工程指示 / 要求簡箋 ENGINEER INSTRUCTIONS(E.I.)

工程指示編號:	EI- 8889	修改版本:	B
	HK- 0430		
工程編號:	J 861	工程名稱:	己連拿利
收件人:	生統	發件人:	細佬
工程項目:	幕牆-地盤用鋁板拆圖	日期:	14/05/2025

內容:	由於原版已經加工, 請用已加工的去修改, 看附頁資料
完成上列要求日期: 28/05/2025

名稱	背板組裝圖	制圖	鄭相芬	2024-11-30	修改	A
材料	(25/50/15/30)x25x2鋁通	復核	謝永林	2025-04-14	日期	2025.5.12
顏色	UCT207123SC-3	批准			圖號	BP-YX4

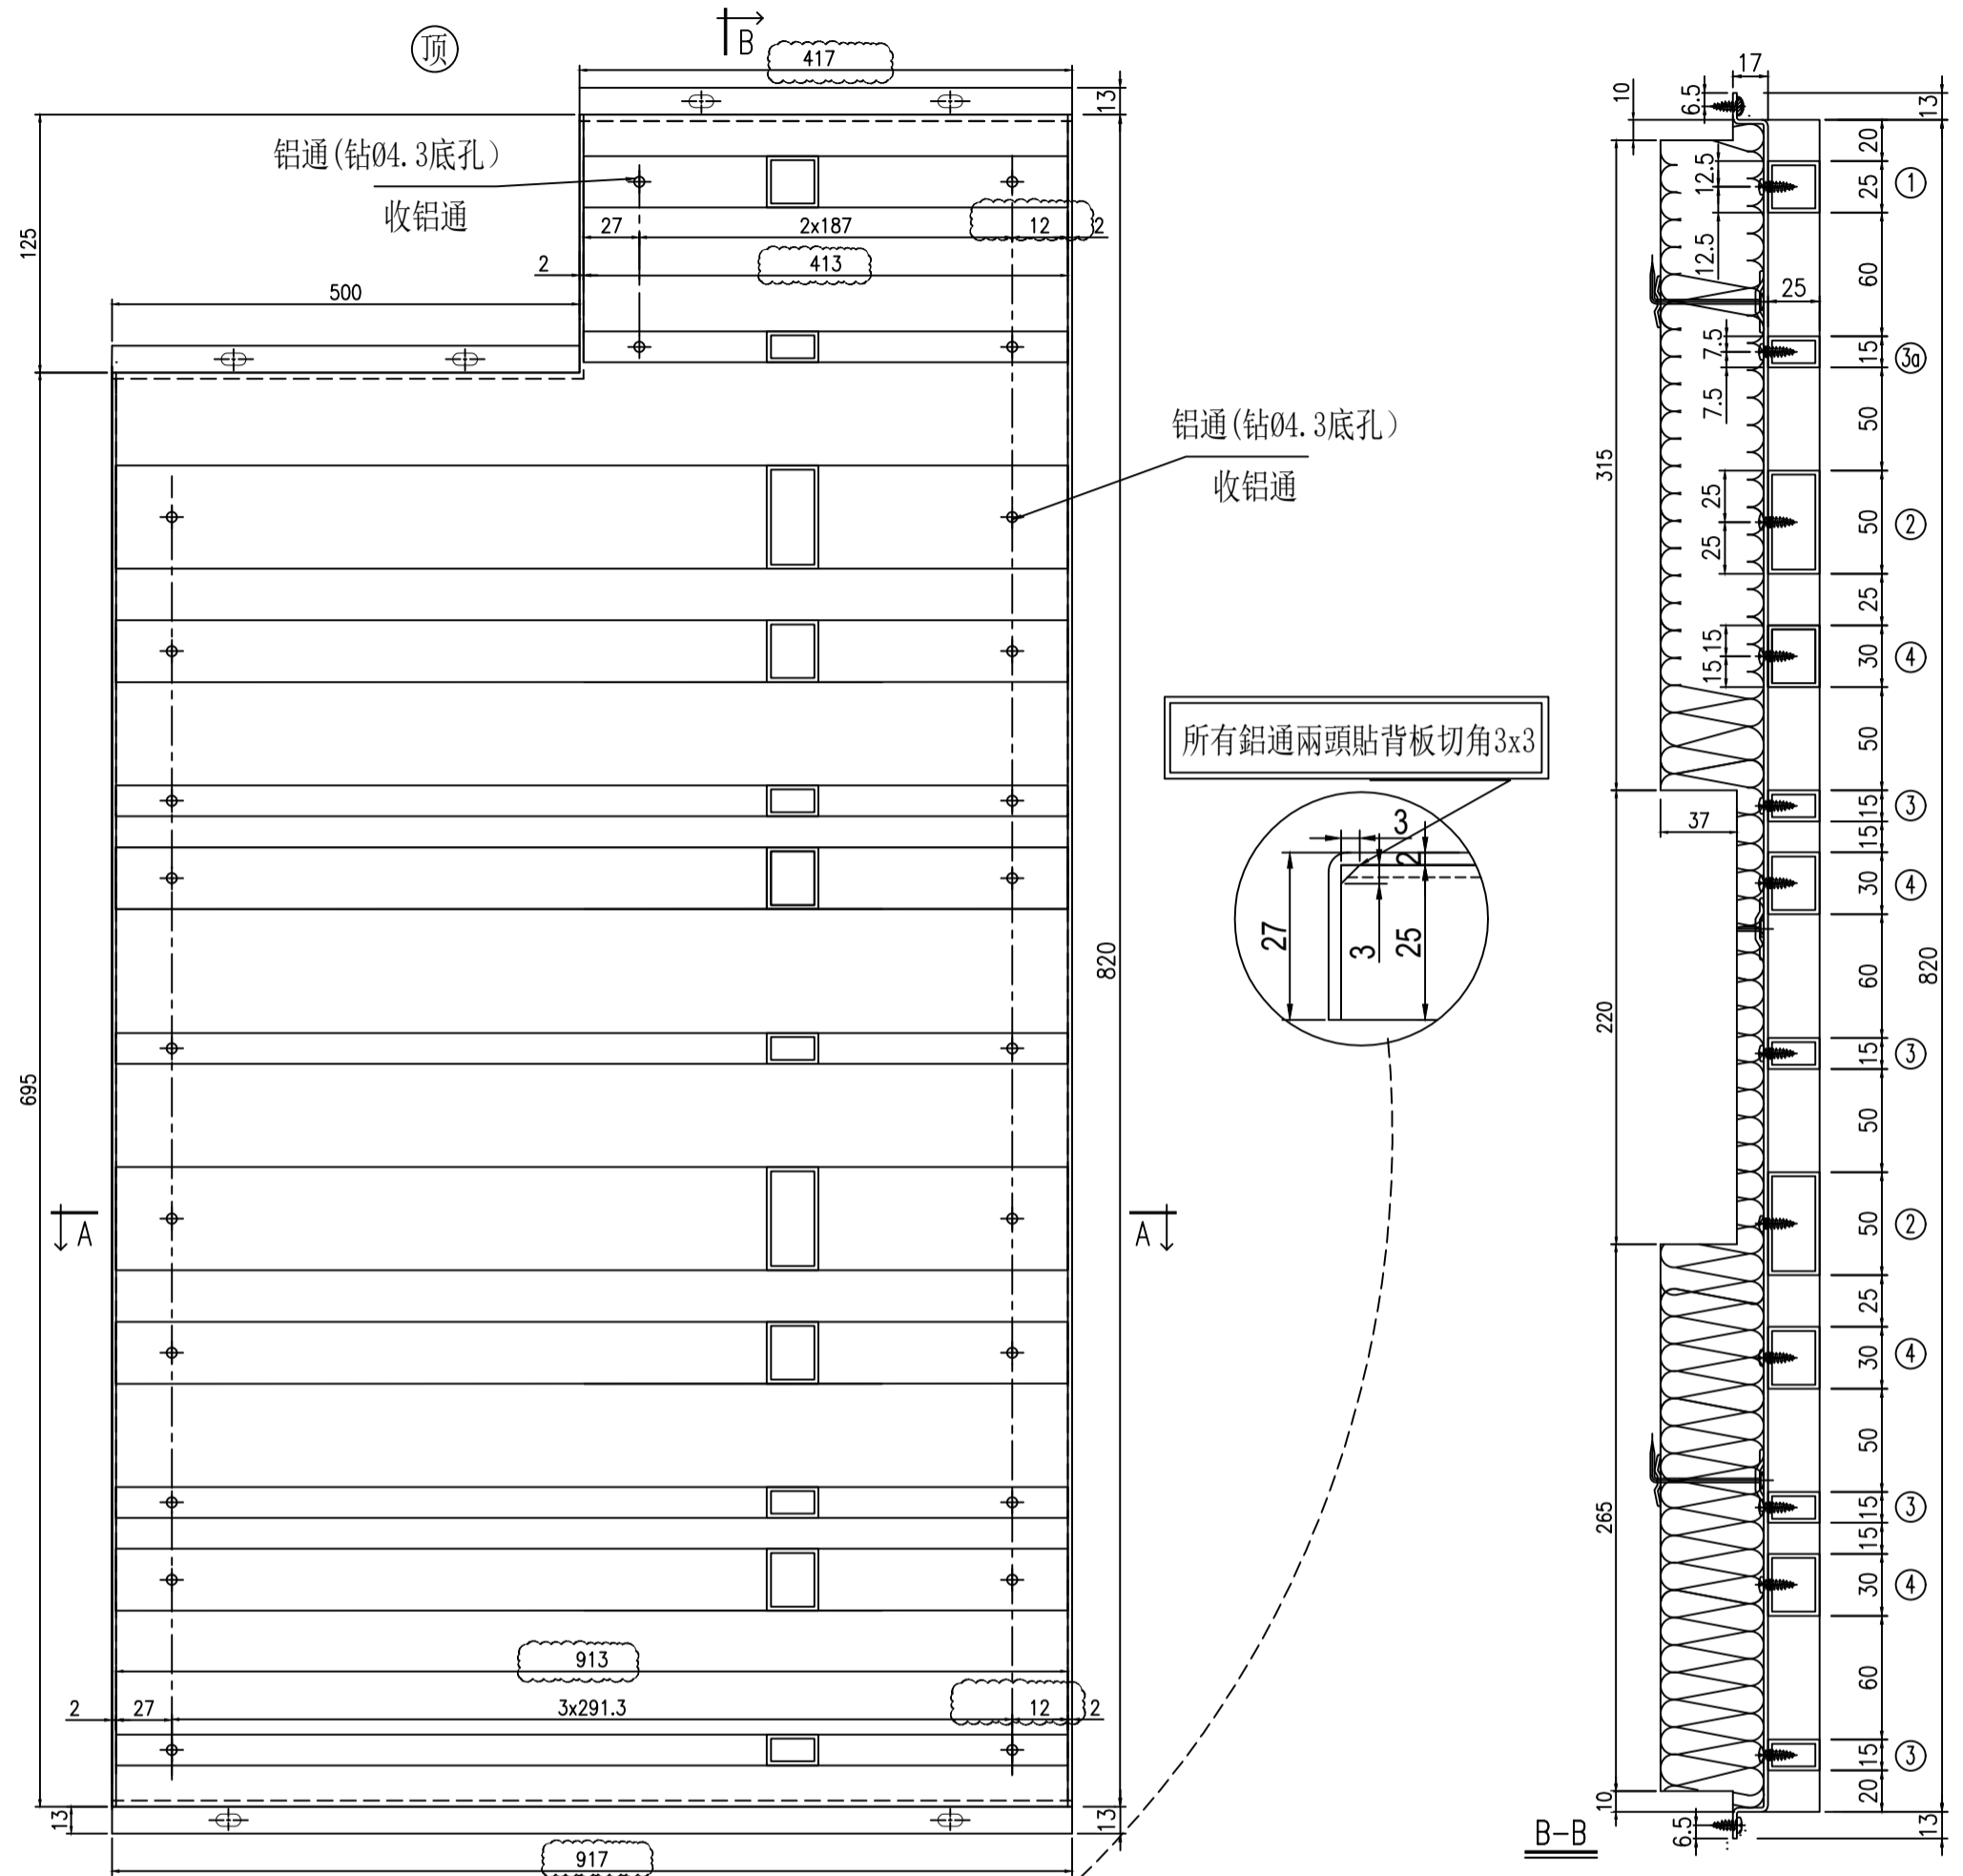
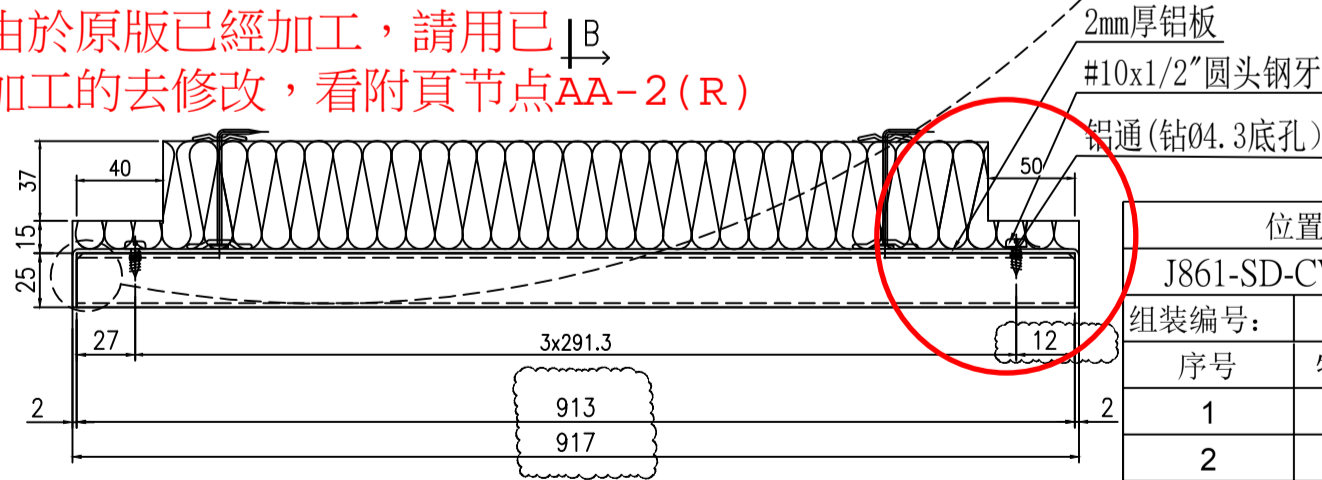
由於原版已經加工，請用已加工的去修改，看附頁节点AA-2(R)

依據EI8899F  
修改寬度

名稱	背板組裝圖	制圖	鄭相芬	2024-11-30	修改	A	
材料	(25/15)x25x2鋁通	復核	謝永林	2025-04-14	日期	2025.5.12	
顏色	UCT207123SC-3	批准			圖號	BP-127B

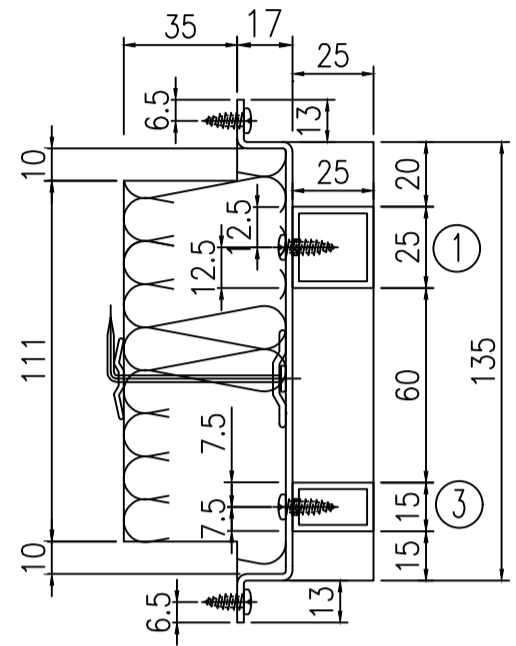
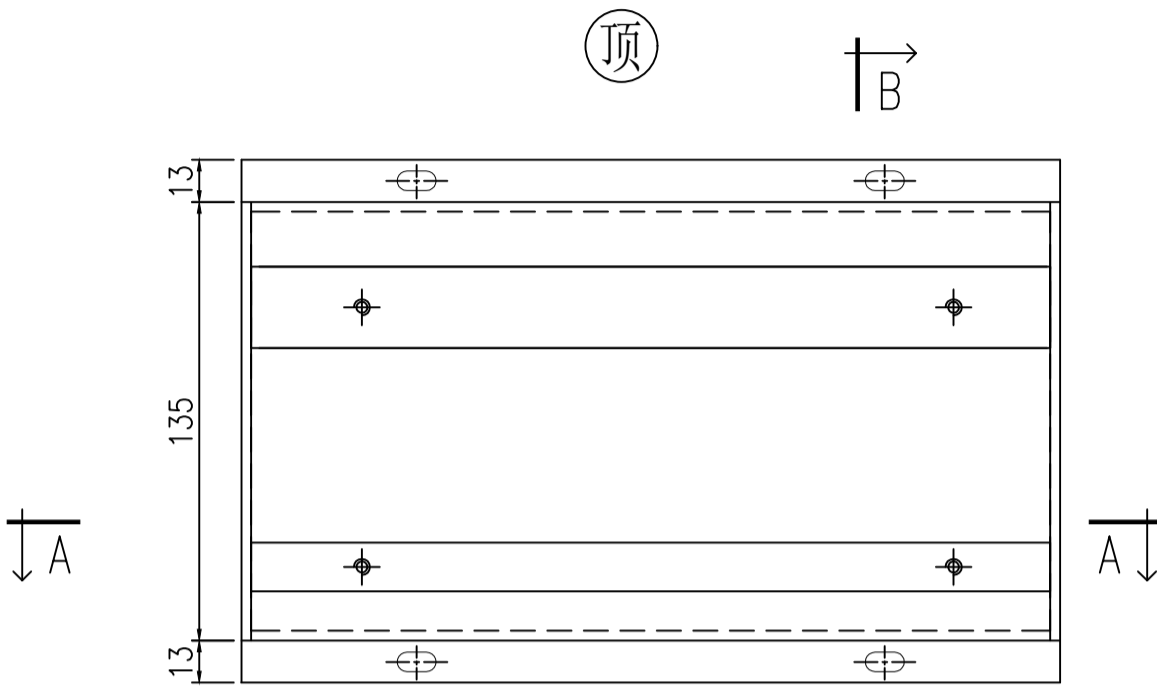
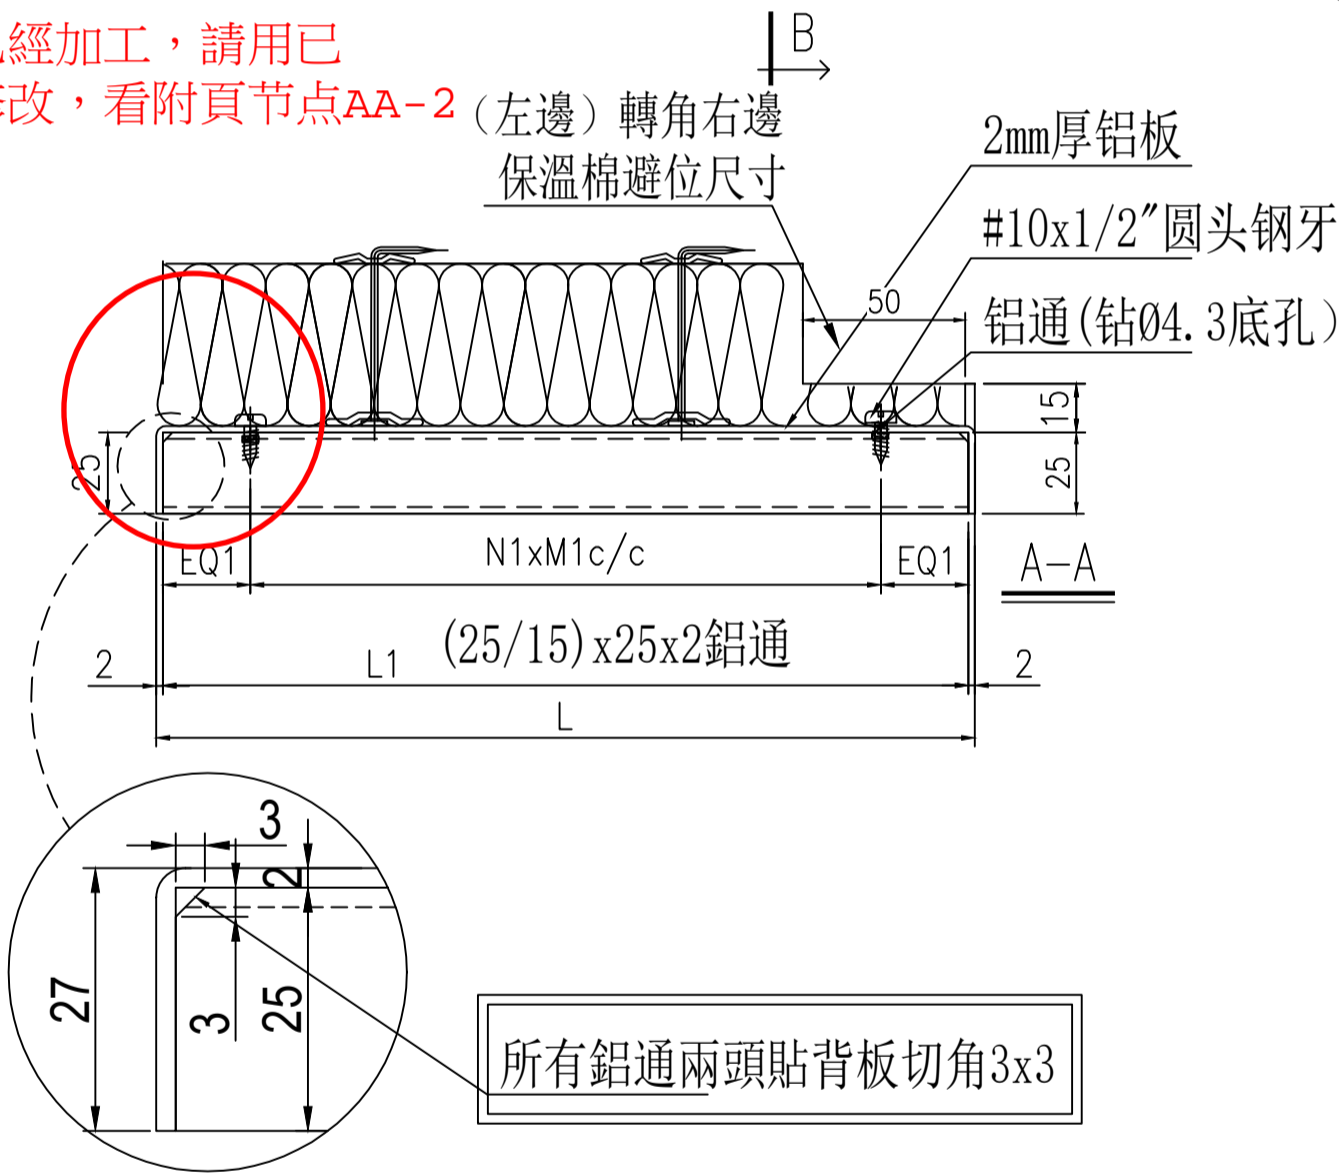
由於原版已經加工，請用已加工的去修改，看附頁节点AA-2 (左邊) 轉角右邊保溫棉避位尺寸

依據EI8899F  
修改寬度

名稱	背板組裝圖	制圖	鄭相芬	2024-11-30	修改	A		
材料	(25/15)x25x2鋁通	復核	謝永林	2025-04-14	日期	2025.5.12		
顏色	UCT207123SC-3	批准			圖號	BP-127BR

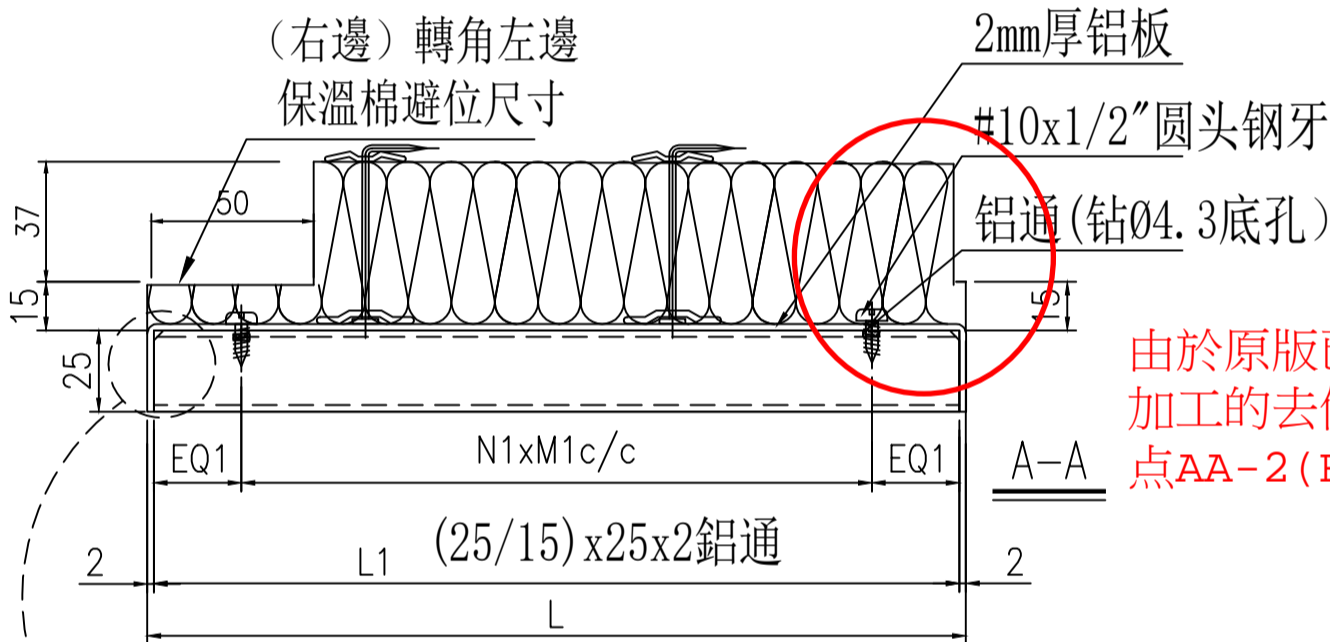
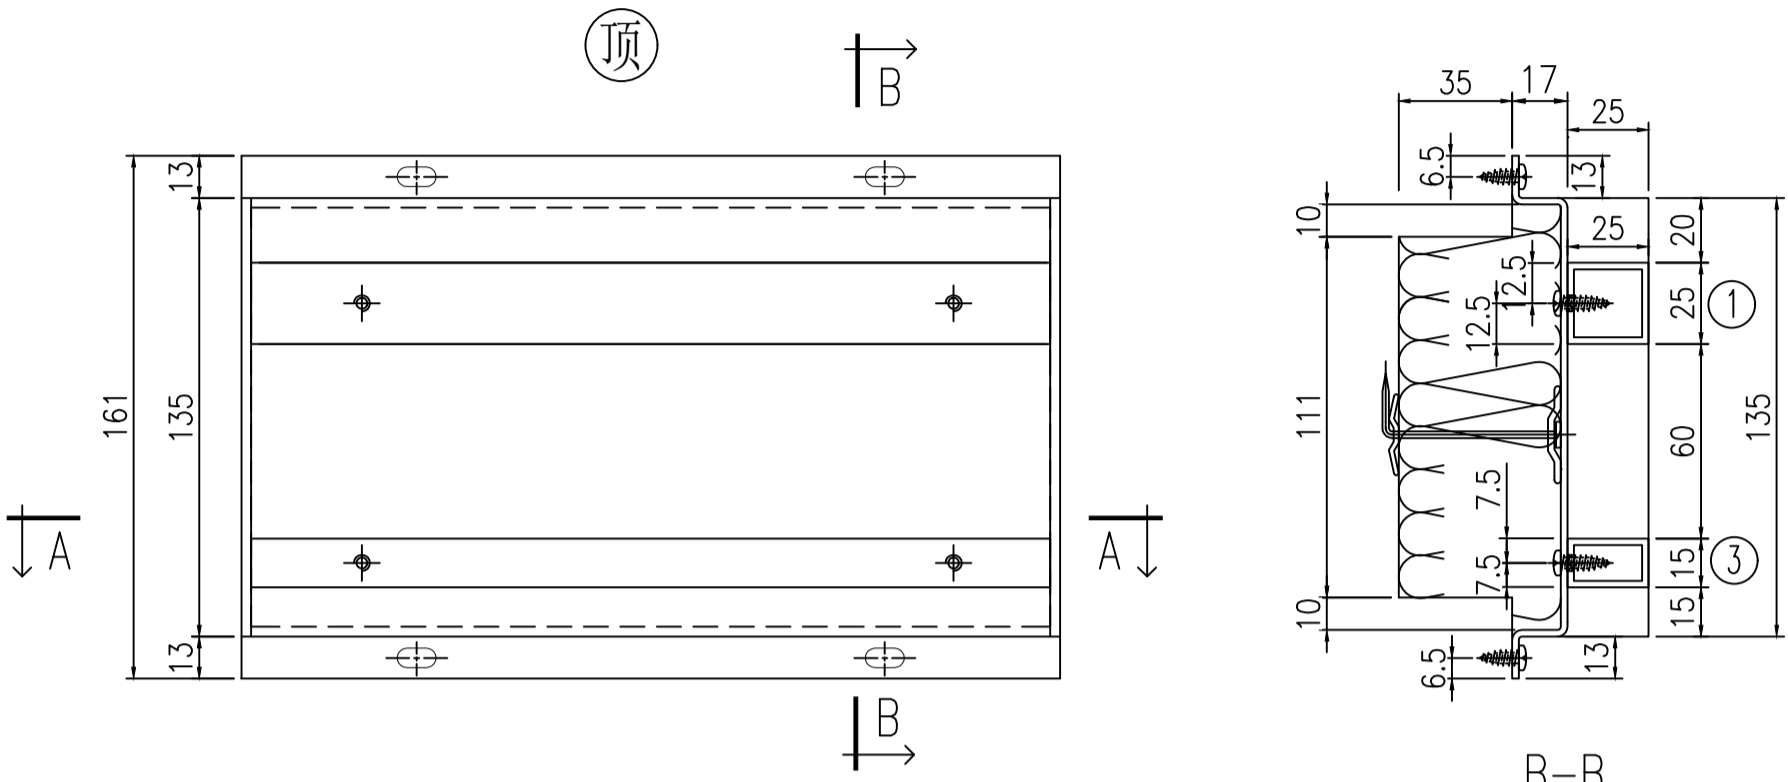
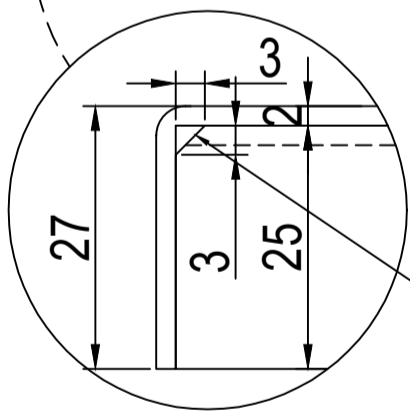
由於原版已經加工，請用已加工的去修改，看附頁节点AA-2(R)

所有鋁通兩頭貼背板切角3x3

依據EI8899F  
修改寬度
